## **Autorité environnementale**

### **Avis délibéré de l’Autorité environnementale sur la zone d’aménagement concerté (Zac) « Plante des Champs » à Montmagny (95)**

**n°Ae : 2022-03**

Avis délibéré n° 2022-03 adopté lors de la séance du 7 avril 2022

Figure 5 extraite de la charte de développement durable de la Zac. La source n'est pas citée.

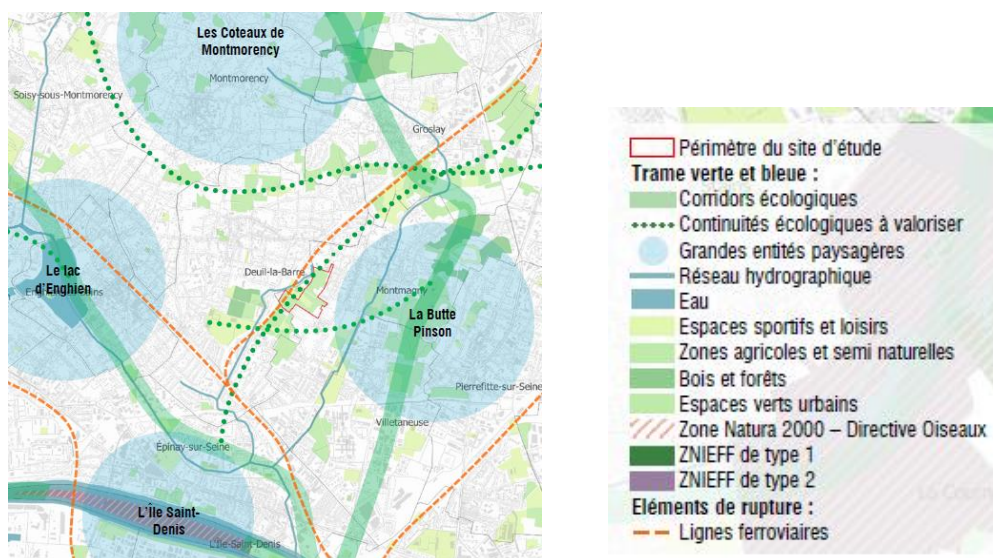
Reprenant à l'échelle du projet d'ensemble la recommandation de l'avis Ae n°2019-125, l'aire d'étude pour l'analyse des milieux naturels devrait couvrir l'ensemble des emprises du projet ainsi que les espaces naturels situés au sud de la zone d'étude.

***L'Ae recommande de faire porter l'étude des milieux naturels sur l'ensemble des emprises du projet, ainsi que sur les espaces naturels situés au sud de la zone d'étude et de compléter l'analyse des enjeux de l'ensemble des espaces verts.***
